改善箇所説明図

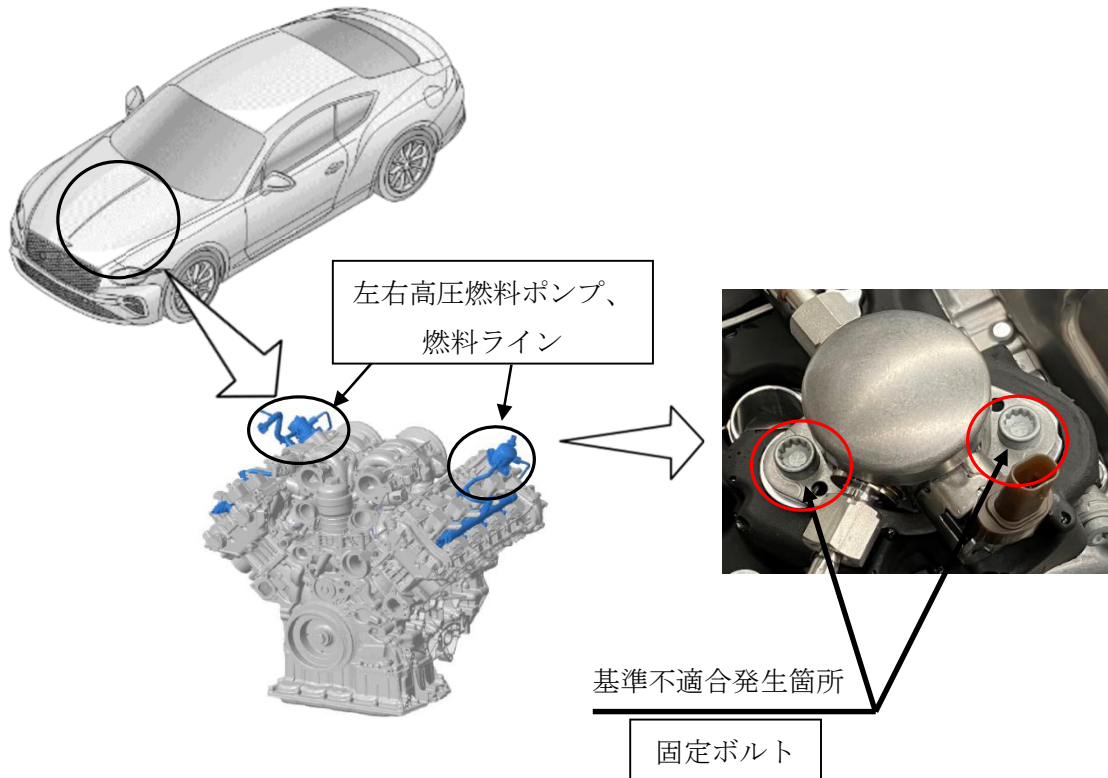
高圧燃料ポンプにおいて、製造工程が不適切なため、固定ボルトが正しいトルクで締め付けられていないものがある。そのため、使用過程で当該ポンプの固定が緩み内部損傷が発生し、最悪の場合、燃料が漏れ、火災に至るおそれがある。

全車両、左右高圧燃料ポンプを固定するボルトの締め付けトルクを点検し、トルク不足が確認された場合は、該当するポンプ、燃料ラインおよび固定ボルトを新品に交換し、正しい締め付けトルクで取り付ける。

識別：左右プロテクションカバーに黄色のペイントを塗布する。
